WIR.271.1.2023

Dotyczy: wyjaśnienia treści specyfikacji warunków zamówienia w postępowaniu o udzielenie zamówienia publicznego na budowę Delfinka przy ZSO w Grudziądzu

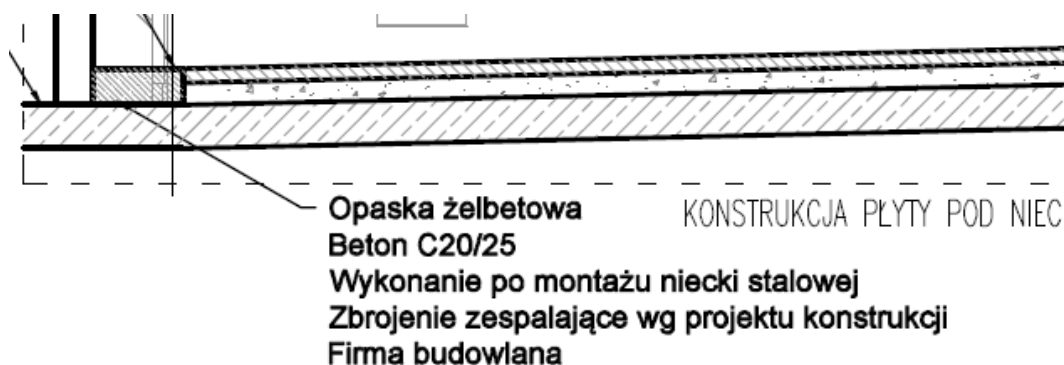
Zwracamy się z prośbą o udostępnienie rysunków betonowych kanałów dennych oraz obwodowych pod nieckami stalowymi wraz z ich dozbrojeniem. Szacowana ilość tych elementów to około 40 m³.

Kanały denne basenu stanowią element basenu stalowego (wyk. producent basenu), są one zatopione w betonowych podwalinach pod dnem basenu, które należy wykonywać wg rys. niecek (rys. TB 1-3), beton C20/25.

Opaski żelbetowe należy wykonywać wg w/w rysunków TB 1-3 oraz wg załączonego rysunku uzupełniającego, na którym pokazano zbrojenie zespalające - strzemiona.

Rozstaw strzemion ustalić z wybranym dostawcą niecek stalowych.

Załączamy niezbędną do wprowadzenia do postępowania REWIZJĘ rys. TB.3 – z dn. 07.04.2023 (dot. zmiany błędnego zapisu pow. lustra wody)

Rys. TB.3. z dn. 13.04.2022 zawierał błędny zapis powierzchni wody basenu: było 312 m² - ma być 400 m².
